ASUNTO: **ALEGACIONES AL AVANCE DEL PLAN TERRITORIAL ESPECIAL DE ORDENACIÓN DE RESIDUOS DE TENERIFE.**

"Informe de Alegaciones al Documento de Avance del Plan Territorial Especial de Ordenación de Residuos de Tenerife.

N/Expte:2005001429
S/Ref:Urbanismo: lrpr/mcpd
Fecha:07/11/2006
TIPO:S02
ASUNTO: TRÁMITE DE CONSULTA. P.T.E.
DE ORDENACIÓN DE RESIDUOS DE
TENERIFE (AVANCE)

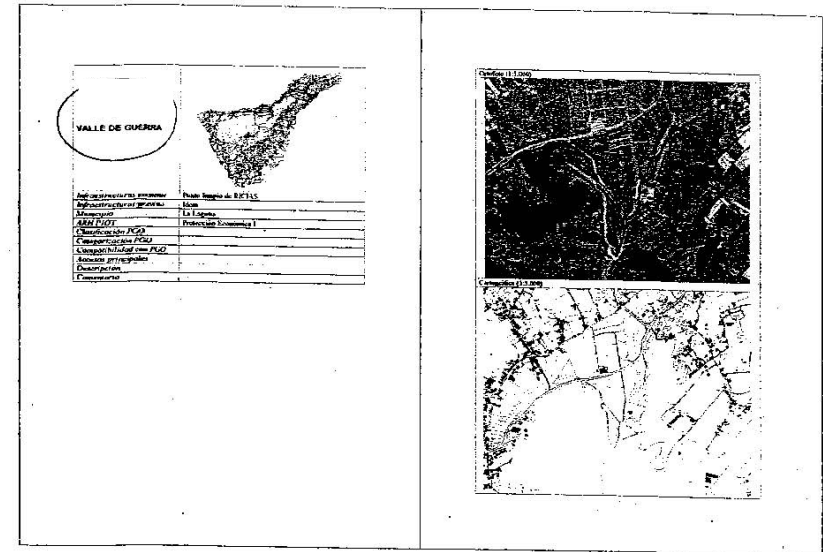
- **Punto limpio** de residuos domiciliarios, RD y residuos industriales, comerciales e institucionales asimilables, RICIA que se situaría según aparece en la ficha en Valle de Guerra.

Planta de Compost y Tratamiento de purines, situada en Valle de Guerra, encargada de la recogida de residuos de materia orgánica biodegradable recogidos selectivamente y de tratamiento de residuos ganaderos.

Revisión de ámbito de Geneto

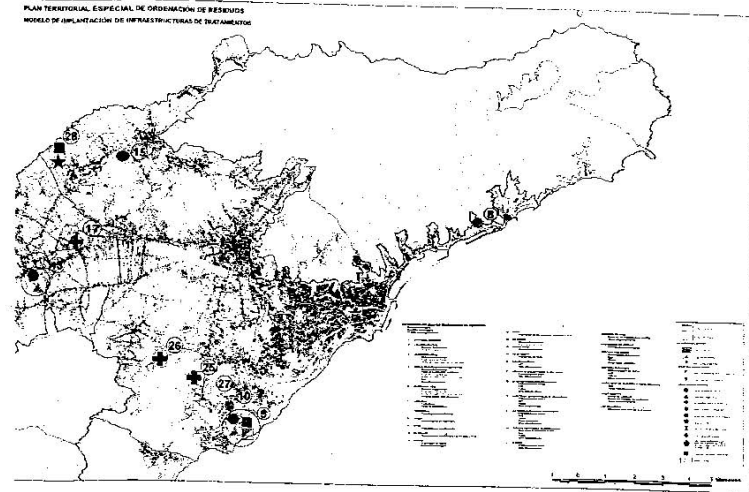
De acuerdo a estos criterios se consideran insuficientes las infraestructuras previstas, ya que por un lado el previsible crecimiento de la zona de Geneto en el municipio de La Laguna podría llegar a congestionar el punto limpio existente en Taco y se considera que la zona del Centro y la Cuesta quedan en condiciones negativas en cuanto a su recogida de residuos al no preverse ninguna infraestructura en los alrededores. Se considera que con los nuevos trazados viarios del Plan Territorial Especial Viario podría incorporarse algún punto próximo a la vía de cornisa.

MODELOS DE GESTIÓN PROPUESTOS. ALTERNATIVAS DE GESTIÓN
NEUMÁTICAS FUERA DE USO.

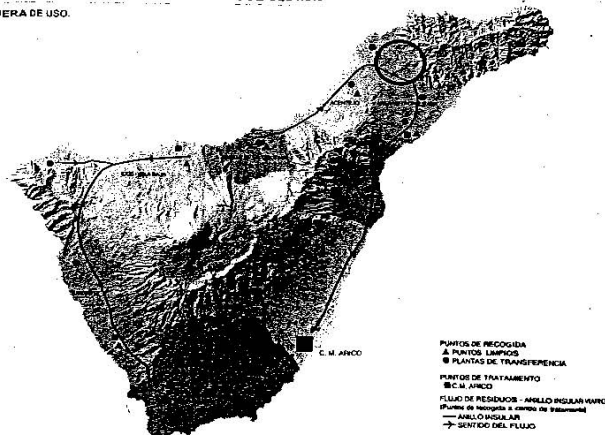
Respecto al resto de residuos a considerar en los modelos de gestión propuestos se resalta la necesidad de reconsiderar la localización de la planta de transferencia que se localiza en La Cuesta para la recogida de neumáticos fuera de uso, al estarse desarrollando algunos de los Planes Parciales de la zona.

En la memoria informativa se señala la existencia de una planta en la zona de La Cuesta 3, ilegal desde el plan general municipal, pero que se podría legalizar desde el Plan Territorial. En dicha localización se está desarrollando un plan parcial que no la considera por lo que sería interesante buscarle otra localización si se considerase necesaria.
